MEMOIRE EN REPONSE

**A l’avis délibéré de la Mission Régionale d’Autorité
Environnementale des Hauts-de-France sur le projet de carrière
alluvionnaire sur le territoire de la commune de Soupir.**

Projet de carrière alluvionnaire de Soupir-Sud (02)

23 novembre 2020

Figure 1 : Carte des carrières autorisées à recevoir des déchets inertes (Source : PRPGD)

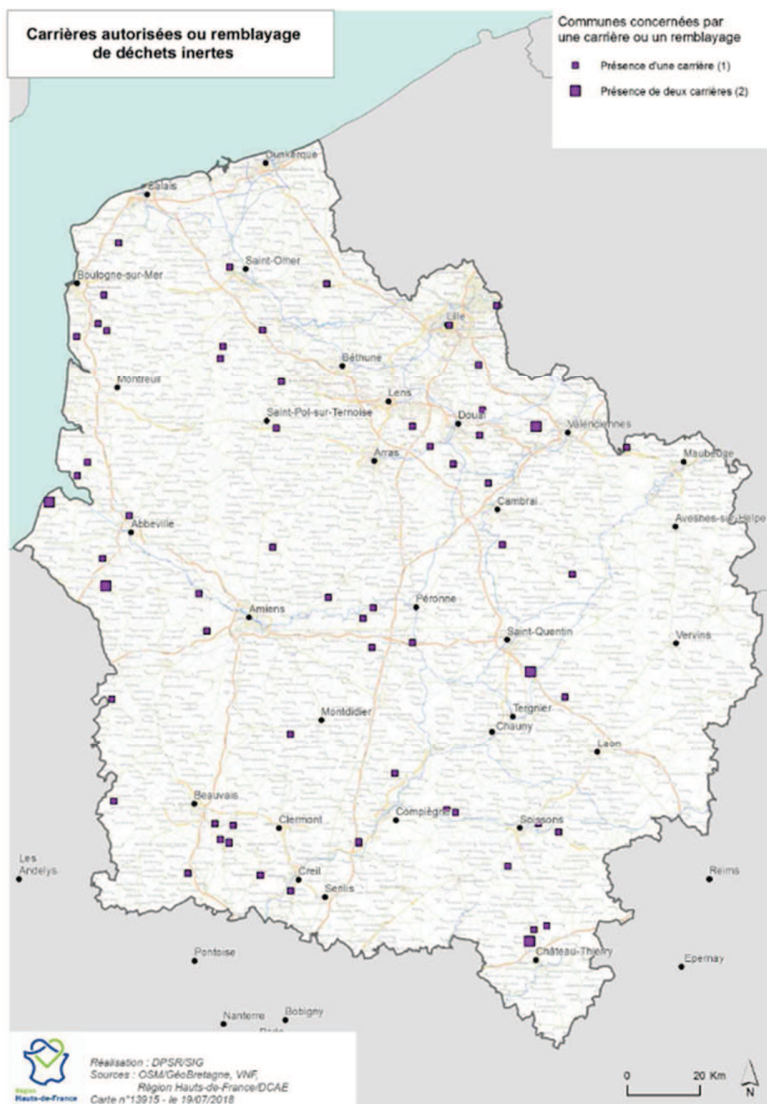
Le projet prévoit le remblaiement avant remise en état avec des déchets issus de la carrière, mais aussi par des déchets inertes extérieurs. Cependant, l’étude d’impact ne présente pas d’analyse de l’articulation du projet avec le plan régional de prévention et de gestion des déchets Hauts-de-France, approuvé le 13 décembre 2019, sur lequel un avis de l’autorité environnementale a été rendu le 28 mai 2019.

L’autorité environnementale recommande de compléter le dossier avec l’analyse de la compatibilité avec le plan régional de prévention et de gestion des déchets Hauts-de-France.

Le site d’étude de Soupir-Sud n’a pas été identifié dans la liste de carrières autorisées à recevoir des déblais inertes (annexe 3.2.3 du PRPGD), localisées sur la **Figure 1**.

Figure 7 : Projet de réaménagement de la carrière alluvionnaire de Soupir Sud (EQIOM)

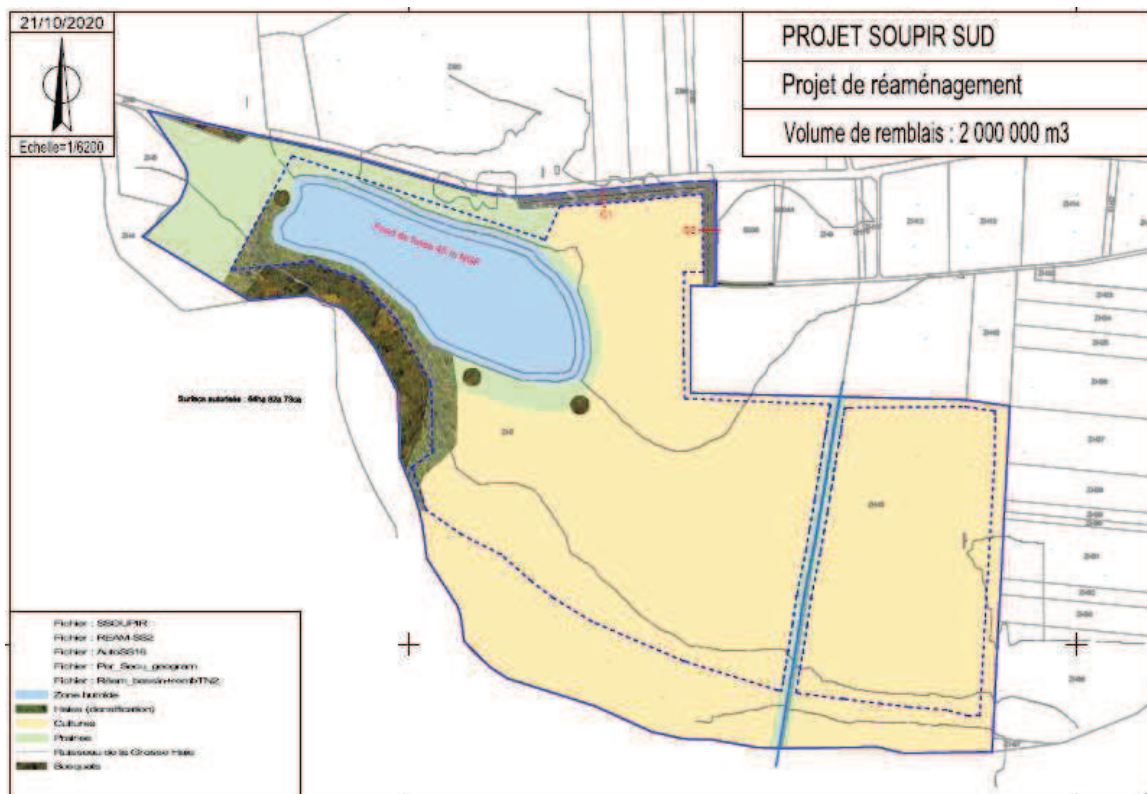
Afin d’accueillir davantage de biodiversité, la pente des talus de la dépression devrait être diversifiée et plusieurs strates arbustives et herbacées de grande surface devraient être plantées et connectées à la ripisylve du lit mineur de l’Aisne au lieu des trois petits bosquets prévus.

L’autorité environnementale recommande, afin d’accueillir davantage de biodiversité, de diversifier la pente des talus de la dépression et de planter plusieurs strates arbustives et herbacées de grande surface et connectées à la ripisylve du lit mineur de l’Aisne.

- ✓ **Le réaménagement par la création d’un bassin écrêteur de crue a donc été abandonné**. Le projet de remise en état prévoit maintenant une remise en état agricole à l’exception d’une petite partie sur laquelle une zone humide sera réaménagée (**Figure 7** et **Figure 8**). Le plan de réaménagement et les coupes C1 et C2 associées sont en **Annexe 2**.

Comme présenté sur le plan de réaménagement (**Figure 7**), un bosquet d’arbres et d’arbustes viendra longer le bras de l’Aisne. Il sera donc connecté à la ripisylve de l’Aisne.

Figure 10 : Phasage de l'exploitation et remise en état coordonnée (DDAE du 9/04/2020)

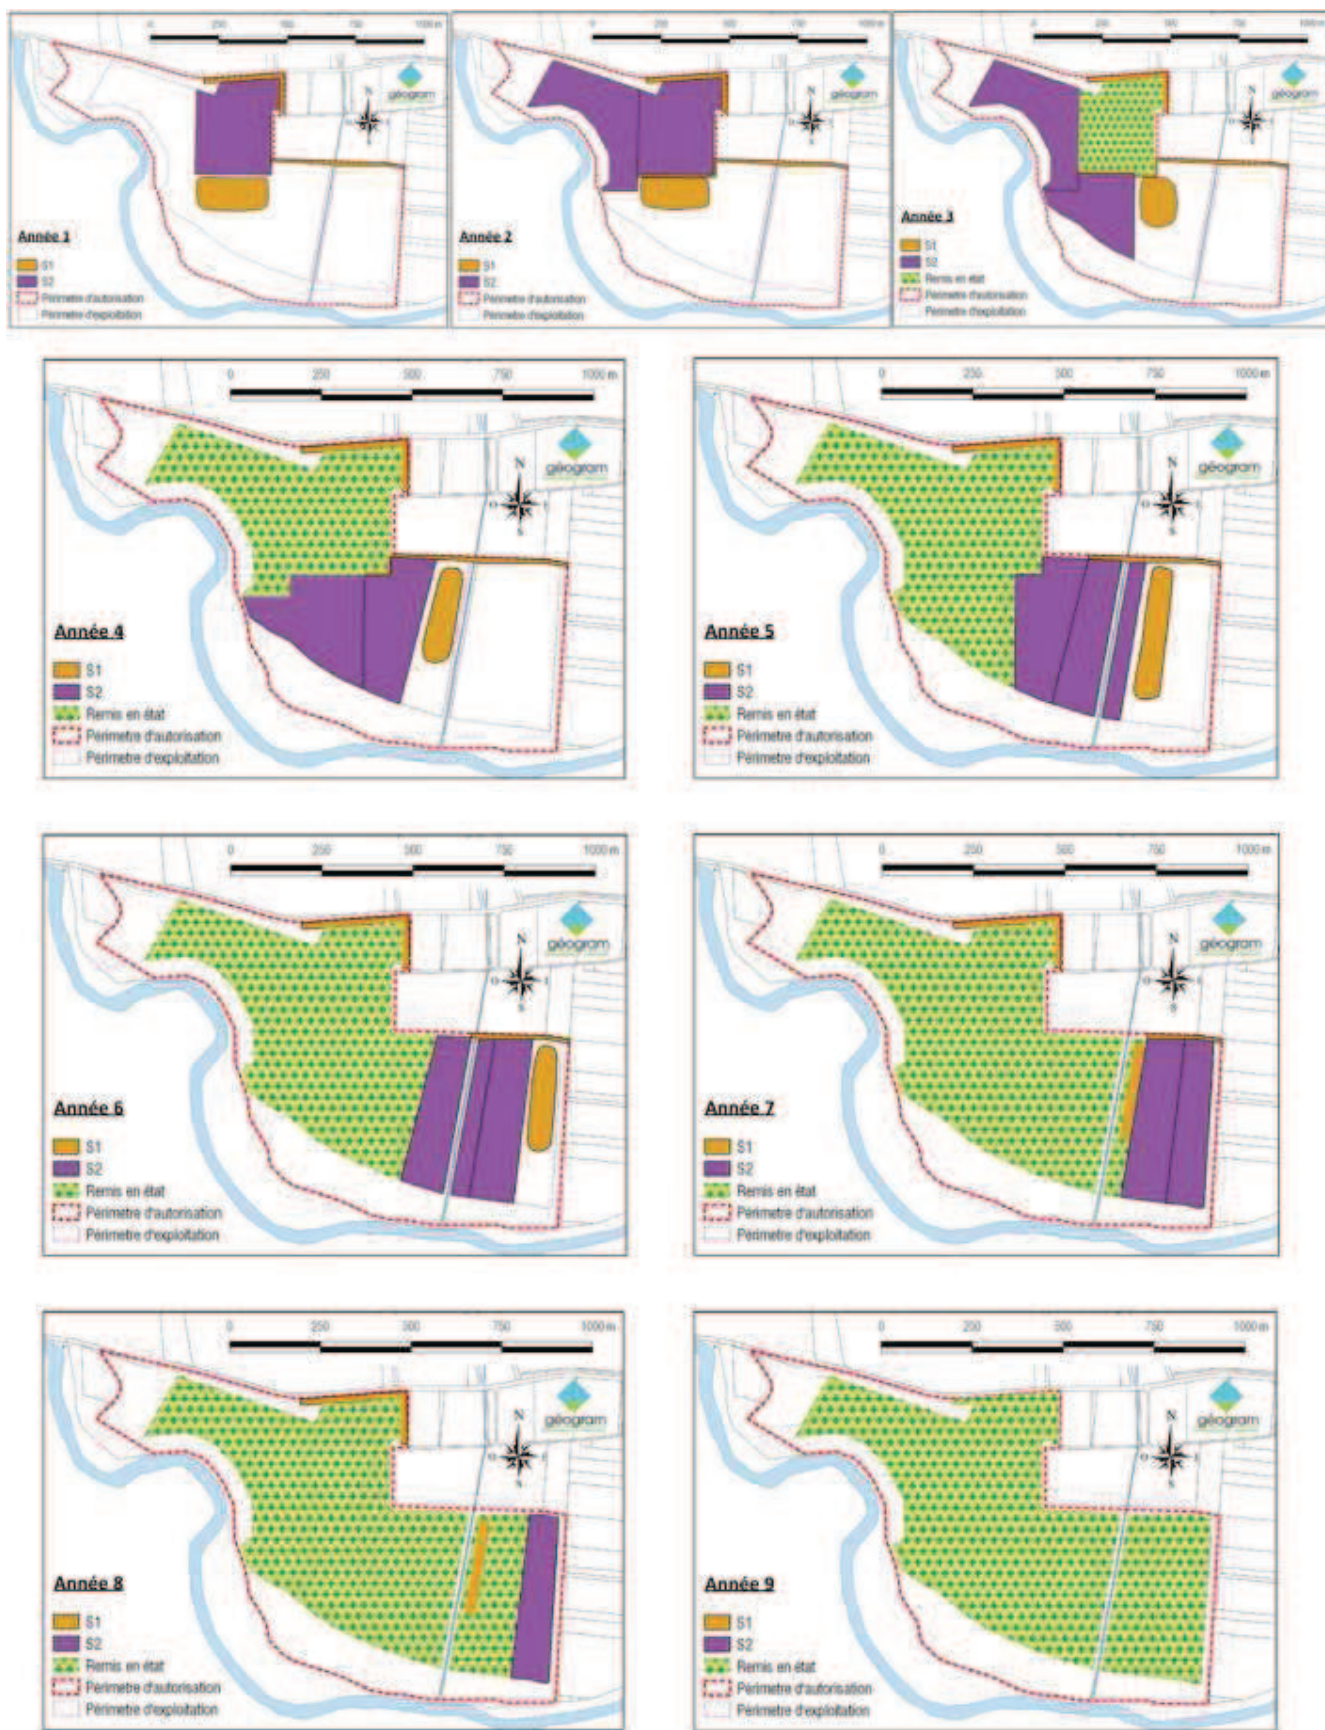
En effet, au droit des phases d'exploitation 1 et 2, le plan de réaménagement prévoit la restitution de milieux prairiaux, dont 7,7 hectares en zone humide, qui, avec les milieux prairiaux préexistants préservés, feront l'objet d'une gestion adaptée, favorable aux espèces déjà présentes localement, voire à de nouvelles espèces (Pipit farlouse, Bruant proyer...). Cependant, les modalités précises de remise en état du site et son phasage ne sont pas développées par l'étude d'impact et il n'est pas certain que les phases d'exploitation 1 et 2 permettent d'accueillir les espèces fréquentant le ruisseau de la Grosse Haie.

Les zones d’infrastructures comprendront les seules pistes et zones de stockage des matériaux (stériles et terre végétale). Les zones en chantier comprendront les secteurs en cours de préparation (décapage...), les secteurs en cours d’exploitation (extraction du gisement) et les secteurs en cours de réaménagement (zones de comblement, reconstitution d’un sol, plantations). Les zones remises en état comprendront les secteurs sur lesquels aucune intervention ne sera plus nécessaire (Figure 10).

Le phasage a été exposé dans une réponse précédente (**Figure 10**) et montre que le ruisseau de la Grosse Haie n'est pas impacté par les phases d'exploitation 1 et 2, les espèces y vivant ne seront donc pas dérangées les deux premières années.

Figure 12 : Projet proposé par le bureau d’étude, coupe schématique du merlon de terre et croissance des arbres à maturité

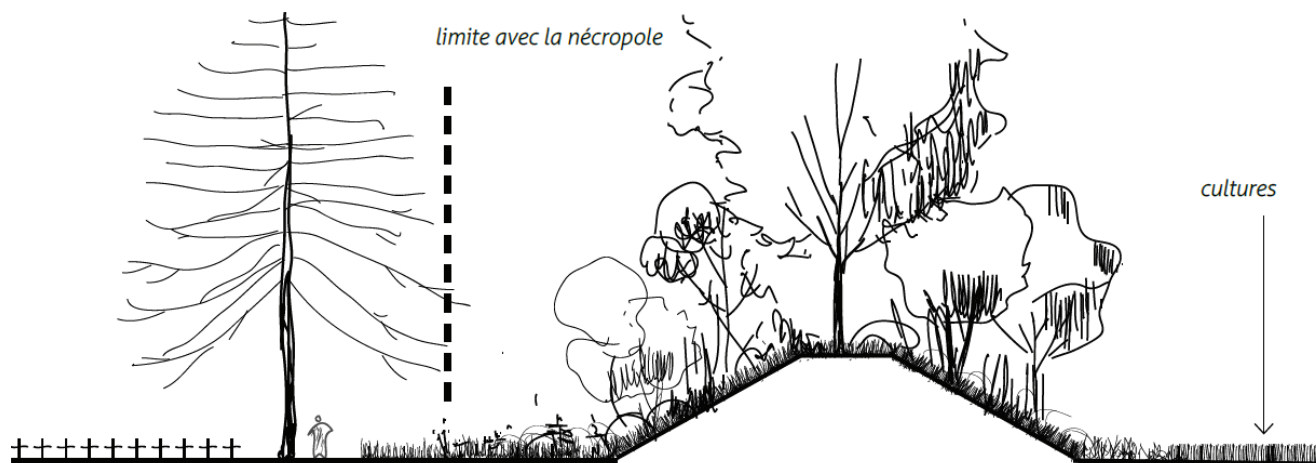
L’intérêt du merlon pendant la phase exploitation apparaît certain, notamment pour les autres thématiques environnementales (bruit notamment), mais le caractère routier et imposant de son profilé n’est pas compatible avec les lignes douces et planes et l’identité du paysage de la plaine alluviale de l’Aisne.

Pour améliorer son insertion dans le paysage, son profilé gagnerait à être plus rectiligne et comporter des pentes régulières. Au lieu d’être planté d’arbres et d’arbustes, les talus pourraient être végétalisés entièrement par une strate herbacée dense. Ces dispositions permettraient de limiter de manière importante l’impact visuel du merlon dans le paysage pendant la phase d’exploitation. À l’issue de cette phase, le merlon devrait être enlevé afin de rétablir l’état actuel où il existe une relation étroite entre cultures et nécropole et un traitement doux de la limite.

- ✓ **Modifier le profilé routier prévu pour le merlon, afin de limiter l’impact visuel de ce merlon dans le paysage pendant la phase d’exploitation ;**
- ✓ **De conserver les fenêtres visuelles existantes sur la plaine alluviale et la ripisylve en arrière-plan depuis la route RD925 ;**
- ✓ **Prévoir l’enlèvement complet du merlon à l’issue de la phase d’exploitation afin de rétablir l’état actuel.**

Le Conseil d’architecture, d’urbanisme et de l’environnement sur le réaménagement (CAUE) a effectué une coupe de profil du projet de merlon de protection tel qu’il est présenté dans le dossier (**Figure 12**).

Le CAUE souhaiterait que le merlon de protection soit moins massif, car « le caractère routier et imposant de son profilé n’est pas compatible avec les lignes douces et planes et l’identité du paysage de la plaine alluviale de l’Aisne ». Le CAUE a préconisé un certain nombre de changements de ce merlon et Eqiom a pris en compte les remarques des différents avis pour fournir un nouveau projet de merlon. Il conserve sa hauteur maximale de 4,5 m, sa longueur de 400 m et sa largeur de 20 m.
